改善箇所説明図

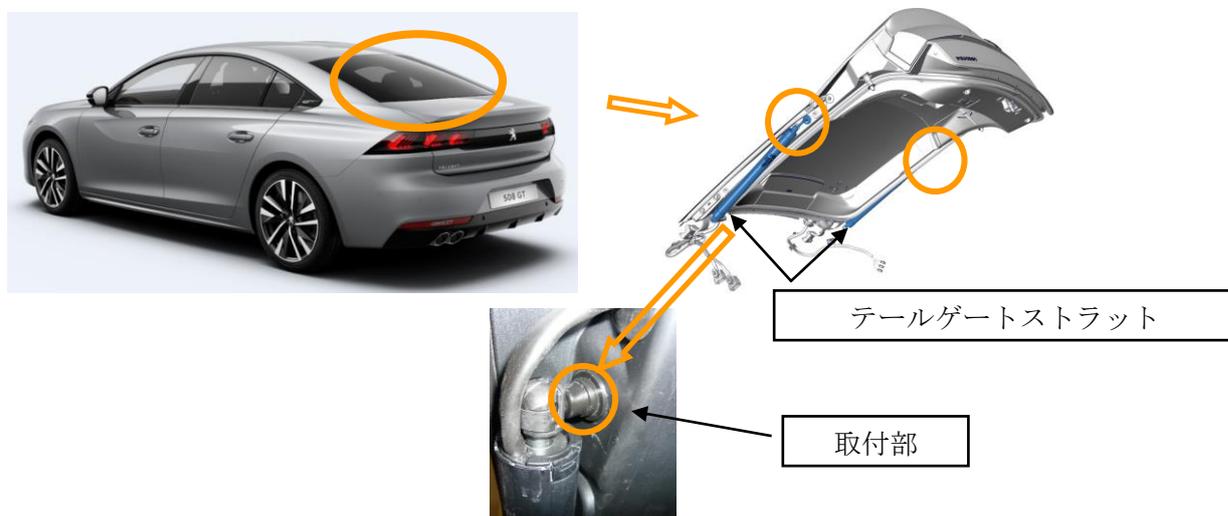
テールゲートストラットの取付部において、部品特性の検証が不十分なため、テールゲート開閉時にテールゲートストラットとテールゲートが干渉するものがある。そのため、取付部に負荷がかかり、テールゲートストラットが取付部から外れ、最悪の場合、テールゲートが落下するおそれがある。

全車両、テールゲートストラットとテールゲートのクリアランスを点検し、干渉している場合はテールゲートストラットの取付部の位置を変更する。なお、テールゲートストラットの取付部に損傷がある場合は新品に交換する。

テールゲートロックストライカー上部固定ボルトの頭に黄ペイントを塗る。
